NAG-314

ADENDA N.º 2 Año 2019

**Aprobación de calentadores de
agua por acumulación de
funcionamiento automático
(termotanques)**

ENARGAS
ENTE NACIONAL REGULADOR DEL GAS

Figura G.1 - Modelo de etiqueta

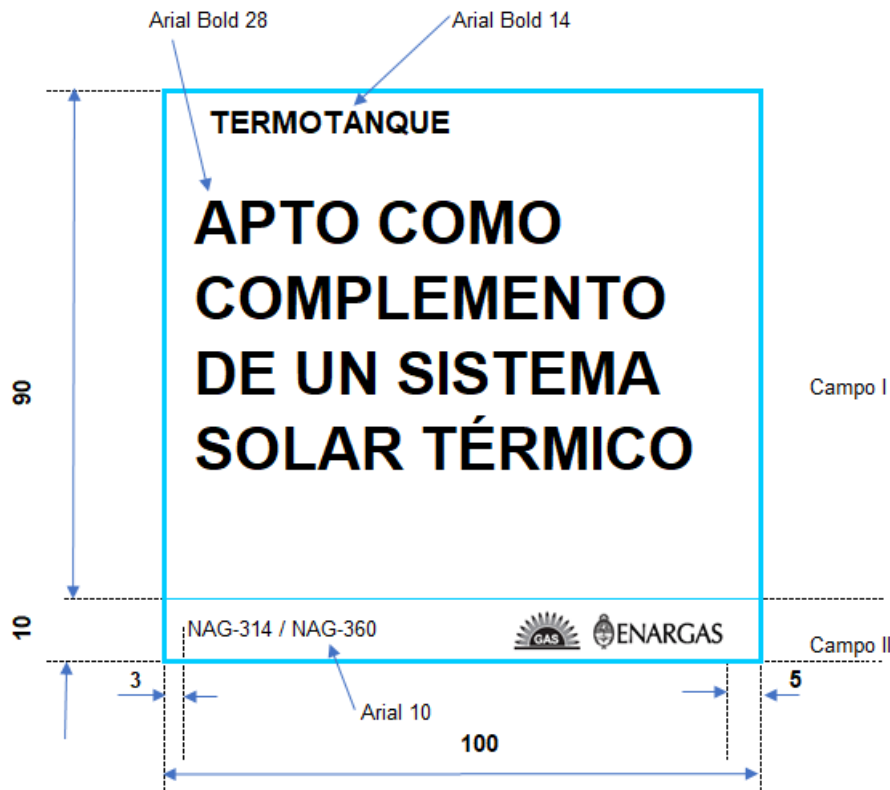
El diseño de la etiqueta debe responder la figura G.1

- ◆ **Campo I:** Apto como complemento de un sistema solar térmico.
- ◆ **Campo II:** Indicación de la norma de aplicación (NAG-314 / NAG-360; el isologotipo del ENARGAS; y el isologotipo de identificación de productos certificados, de acuerdo con la Resolución ENARGAS N.º 138/95 y RESFC-2019-56-APN-DIRECTORIO#ENARGAS.

Las indicaciones de la figura G.1 definen los aspectos de la etiqueta utilizada.

Colores utilizados: fondo blanco y letra negra; borde externo: 100 % cian.
